GRUPO II – CLASSE V – Plenário

TC 004.743/2012-1

Natureza: Relatório de Auditoria.

Unidade: Universidade Federal da Integração Latino-Americana – Unila.

Figura 1 – Croqui esquemático das medidas das fundações do prédio de aulas.

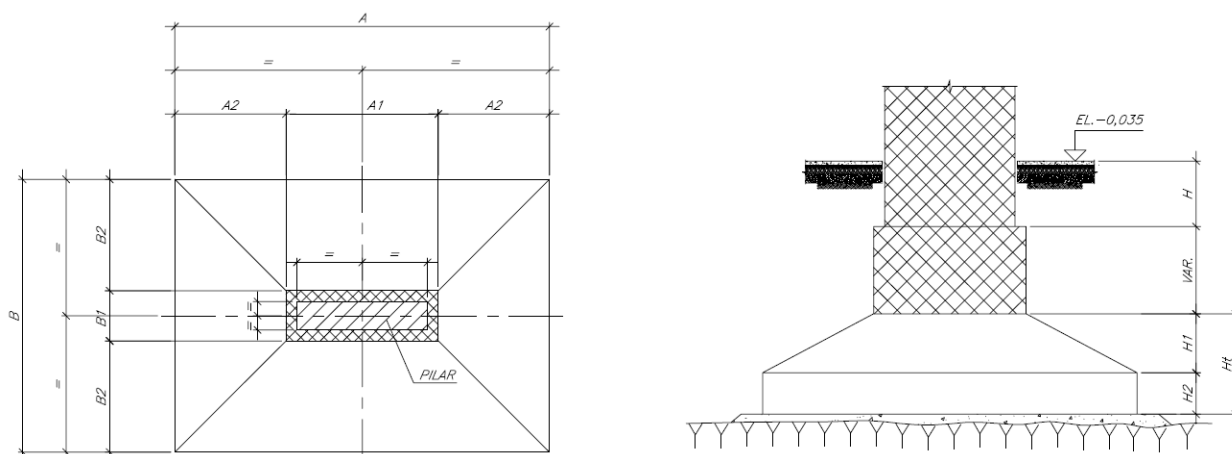
106. Um exemplo dessa afirmação é a quantidade de concreto fck 25 MPa a ser utilizado nas fundações. A planilha do primeiro aditivo (peça 25, p.18) traz a quantidade de 5.000 metros cúbicos de concreto apenas para o edifício de aulas, o que já representa uma redução em relação ao orçamento original, que previa 5.658 metros cúbicos para a mesma edificação. Enquanto isso, o estudo de formas apresentado pela empresa Objetivo Planejamento (peças 135 e 136) informa a quantidade de 2.076,04 metros cúbicos, incluído o concreto utilizado na circulação.

108. Ou seja, o volume encontrado (3.376,84 m³) é muito diferente dos valores apresentados na planilha do aditivo e no estudo da empresa Objetivo Planejamento.
